Sutarties pavadinimas: „Laukų gatvės KT8009, Kretingos mieste (ruožas nuo sankryžos su Laisvės g. iki žemės sklypo adresu Laukų g. 47) kapitalinio remonto darbai“

OBJEKTO APŽIŪROS AKTAS Nr. 3

Data: 2025-03-14

LIETAUS NUOTEKŲ DALIS (apžiūros aktas Nr.3)

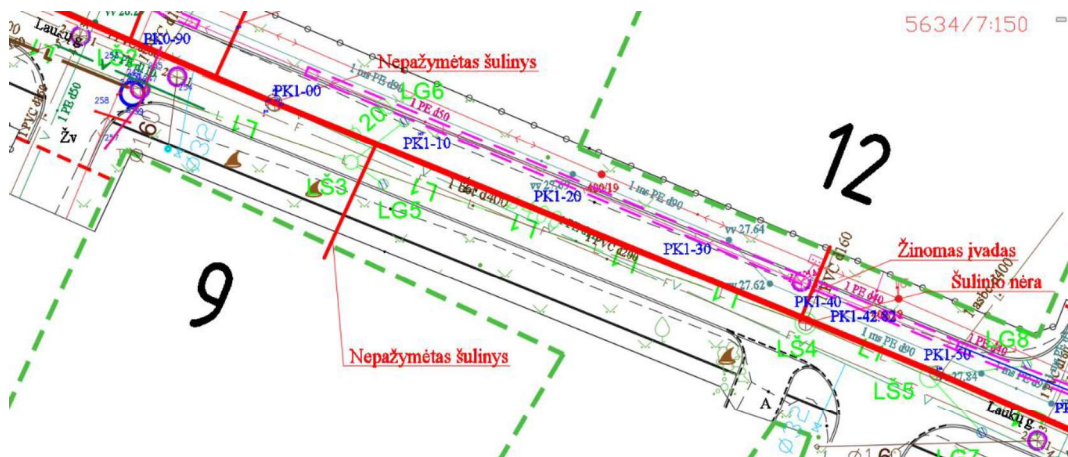
1. Dėl vandentiekio trasos padėties neatitikimo projektui negalima į projektinę padėtį pastatyti šulinio LŠ3. Norint išsaugoti esamą vandentiekio trasą, šulinį reikia patraukti 100 cm į šoną. Šulinio centras atsiduria tiesiai po kelio bortų linija.

Galimas problemos sprendimas būtų į LŠ3 šulinį sumontuoti bordiūrinio tipo lietaus surinkimo groteles (yra numatyti projekte 6 vnt.) ir neberengti lietaus surinkimo šulinėlio LG5, kuris tampa nebereikšmingu.

2. Tarp šulinio LŠ3 ir LŠ4 lietaus kanalizacijos trasa smailiu kampu kerta vandentiekio ir fekalinės kanalizacijos tinklus, todėl praktiškai neįmanoma po jais praeiti.

Galimas problemos sprendimas nuo LŠ3 šulinio lietaus kanalizacijos trasą L1 į kitą gatvės pusę perkelti kertant neprojektinėje padėtyje esančius vandentiekio ir kanalizacijos tinklus iki 45 laipsnių kampu, kas leistų išvengti šių tinklų sugadinimo. Senoje lietaus trasoje pastatyti papildomą d1000 šulinį ir toliau naują lietaus kanalizacijos trasą kloti demontuojant senos trasos vamzdžius.

1. Pk 1+00 demontuoti projekte nepažymėtą D1000, 3,5 m gylio šulinį Nr.2;
2. Pk 1+07 ant šulinio vietoje uždaro plaukiojančio tipo šulinio liuko uždėti D700 bordiūrines groteles 1 vnt.;
3. Pk 1+10 pastatyti papildomą D1000, 3,3 m aukščio šulinį PLŠ2 (pilnas komplektas);
4. Pk1+12 nerengti LG5 lietaus surinkimo šulinio.
5. Pk 1+03 pajungti į LŠ3 šulinį nepažymėtą d160 įvadą iš sklypo Nr. 9.

2. Priedas Nr. 2. Prijungimo schema.

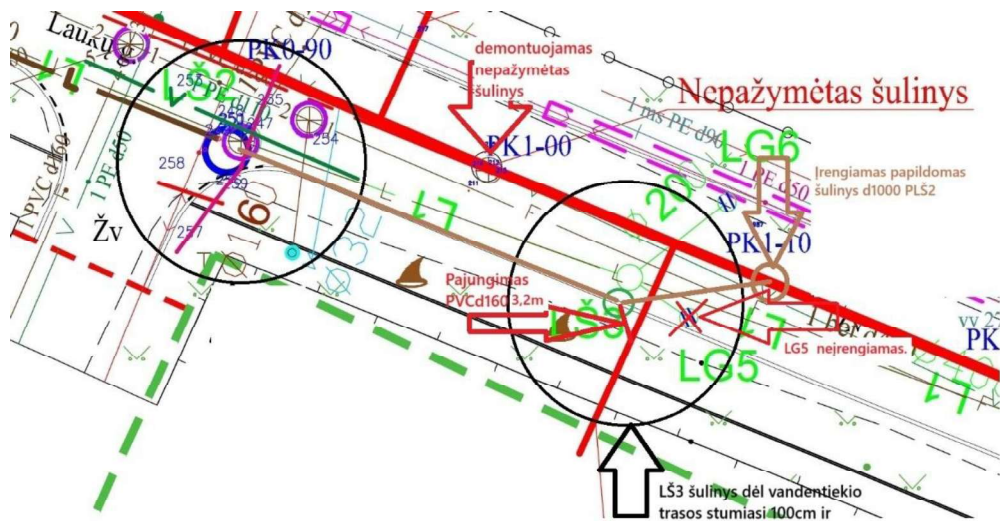
Nepažymėtas šulinys

d1000
nant

LŠ3 šulinys dėl vandentiekio
trasos stumiasi 100cm ir
atsiduria ant kelio bortų linijos
LŠ3 įrengiamas su bordiūrinėmis grotelėmis patrauktas apie 100cm
